تاریخ: ۱۳۹۷/۰۴/۱۴
شماره: ۱۳۹۷-۲۸
کلید مدرک: ۱۷۲۱۶

اطلاعیه فنی

دریافت کننده	کلیه نمایندگی های مجاز ایران خودرو
قابل توجه	صاحب امتیاز ☐ مدیر خدمات ☐ کارشناس فنی ☐ کارشناس پذیرش/پذیرشگر ☐ مسئول بازرگانی قطعات یدکی ☐ مسئول امور مشتریان ☐ تعمیرکاران ☐
عنوان اطلاعیه	جابجایی سوکتهای انژکتور در دسته سیم انژکتور جهت رفع ایراد Misfiring
نوع خودرو	پژو ۲۰۶ - ۲۰۷ - ۴۰۵ و پارس با موتور TU5 و EMS Bosch ME17

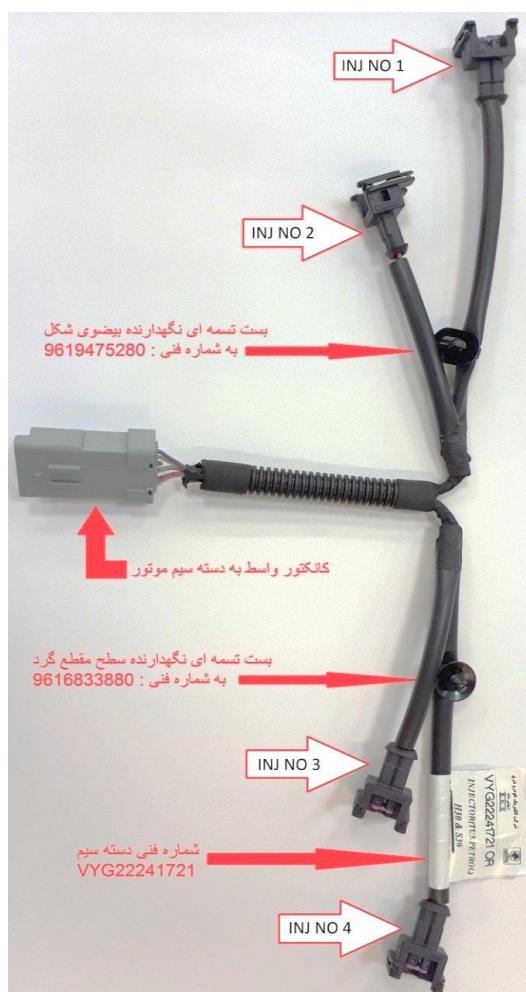
جهت رفع ایراد لازم است مطابق رویه زیر سوکت های انژکتورهای ۱ با ۴ و ۲ با ۳ باهم جابجا گردند:

۵- دو بست دایره ای و بیضی قبلی و دفرمه شده روی دسته سیم انژکتور جدا شود و به جای آنها از دو عدد بست نگهدارنده نو استفاده شود. توجه شود که بست دایره ای روی جای بست بیضی قبلی نصب شود و بست بیضی به جای بست دایره ای.

۶- در این مرحله سوکت انژکتور شماره یک به انژکتور شماره چهار مونتاژ شود و سوکت انژکتور شماره چهار در محل انژکتور یک مونتاژ گردد. بست های دایره ای و بست های بیضی در محل خود نیز نصب شود.
